改善箇所説明図

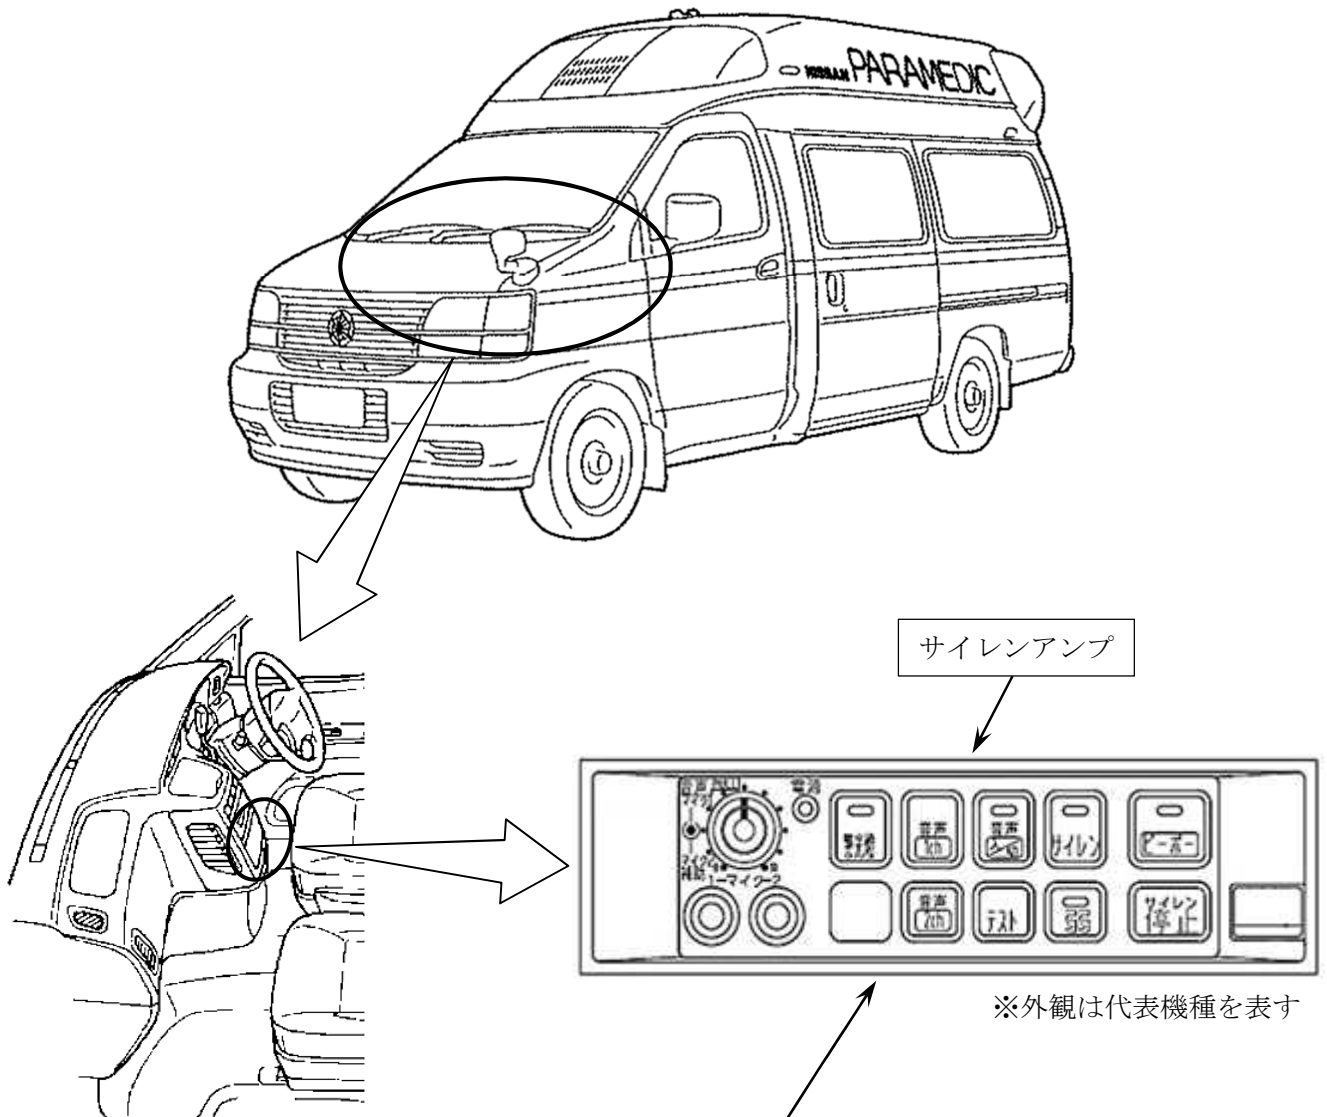
不具合発生箇所

救急車のサイレン音量徐変機能付きサイレンアンプ（オプション）において、制御プログラムが不適切なため、サイレン吹鳴と連動して警光灯が点灯しない場合がある。

改善の内容

全車両、当該サイレンアンプを対策品と交換する。

識別：銀色のシールをモデルナンバープレートの右横に貼り付ける。
